Flächennutzungsplan  
der Wallfahrtsstadt Kevelaer  
75. Änderung

„Bauhof ‘Irrland‘ II“

Vorentwurf vom 02.10.2023

Behandlung der Stellungnahmen aus der frühzeitigen  
Beteiligung der Öffentlichkeit, Behörden und sonstigen Träger  
öffentlicher Belange

Anlage(n): Lageplan

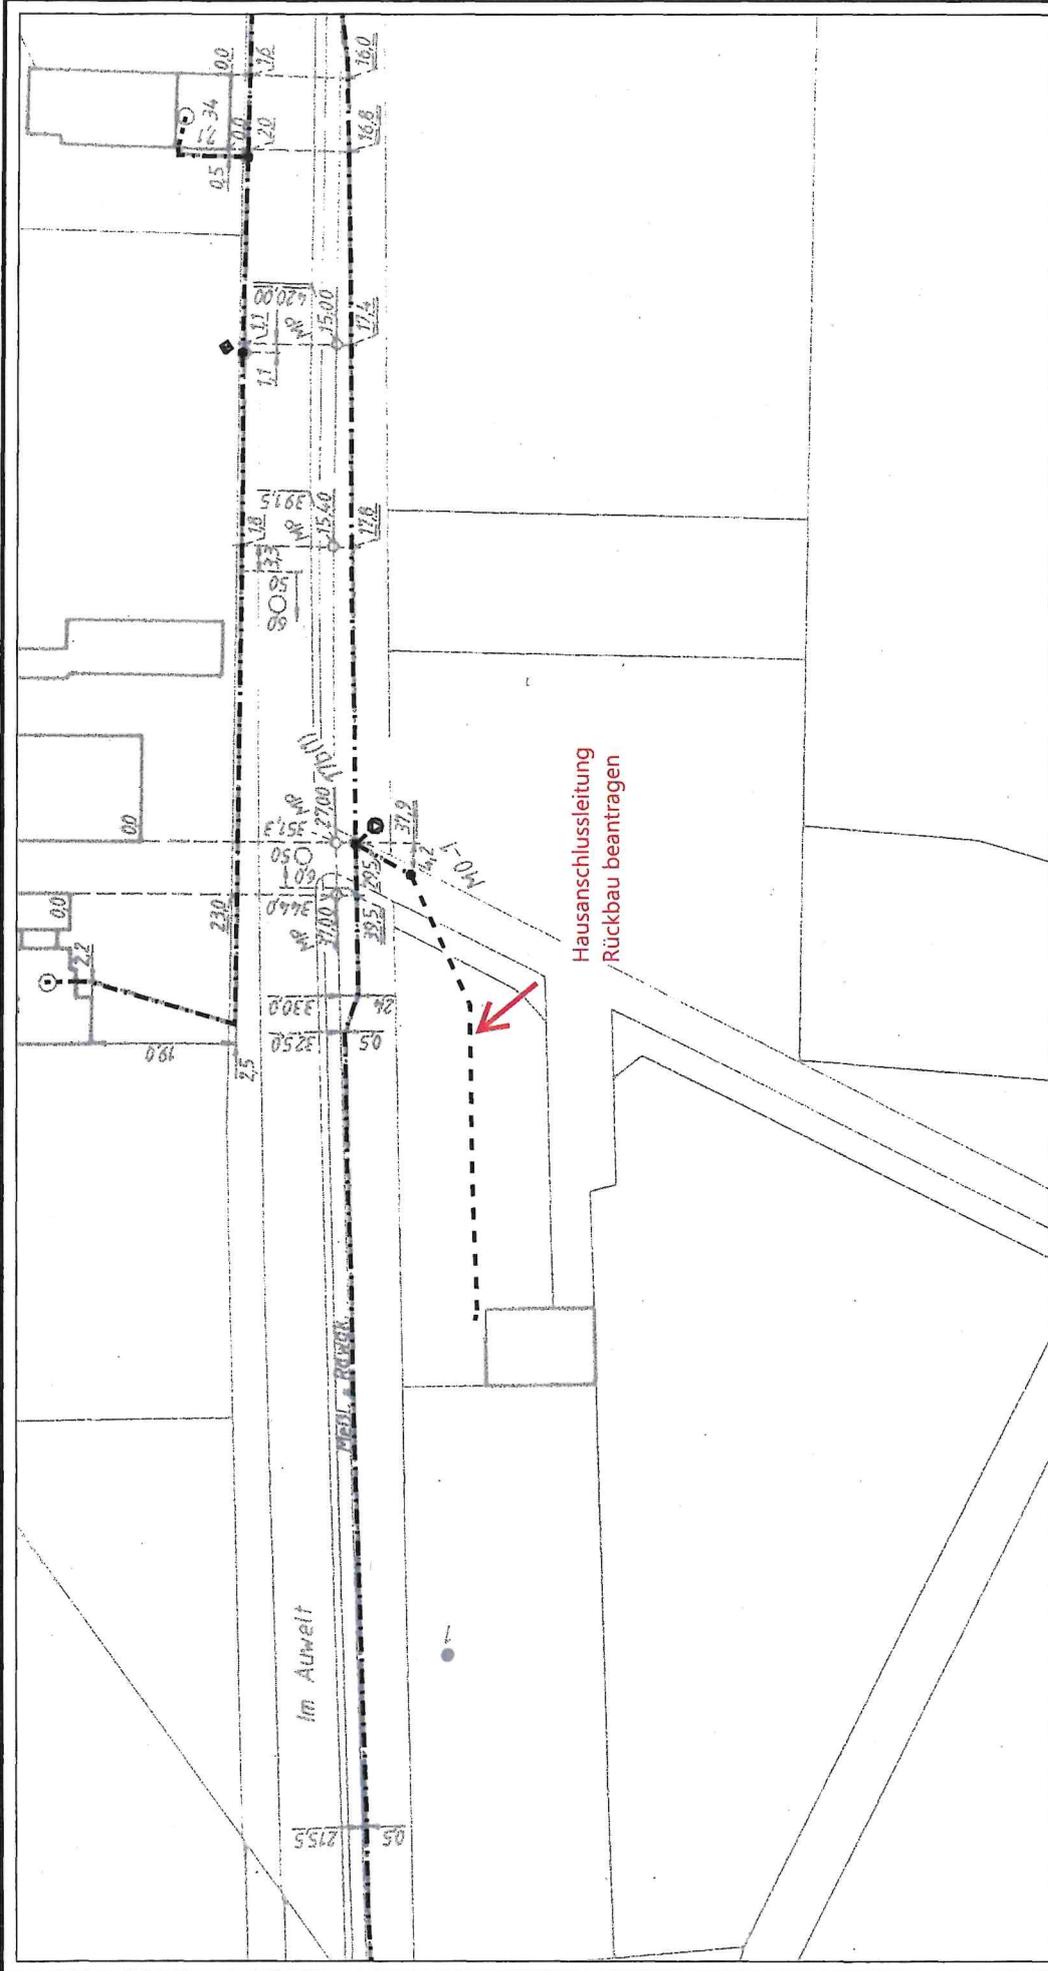
Im Planbereich befinden sich Telekommunikationslinien der Telekom, die aus beigefügtem Plan ersichtlich sind.

Den Rückbau der Hausanschlussleitung beauftragen Sie bitte unter <https://www.telekom.de/hilfe/bauherren?samChecked=true> oder telefonisch unter tel. 0800 3301903.

Der Hinweis wird zur Kenntnis genommen. Im Planbereich befinden sich Telekommunikationsleitungen der Telekom mit einer Hausanschlussleitung. Im Bauleitplanverfahren ergeben sich keine weiteren Anforderungen hinsichtlich eines möglichen Rückbaus. Die Kontaktdaten für einen zukünftigen Rückbau beim Gebäudeabriss werden an den Bauherrn weitergegeben.
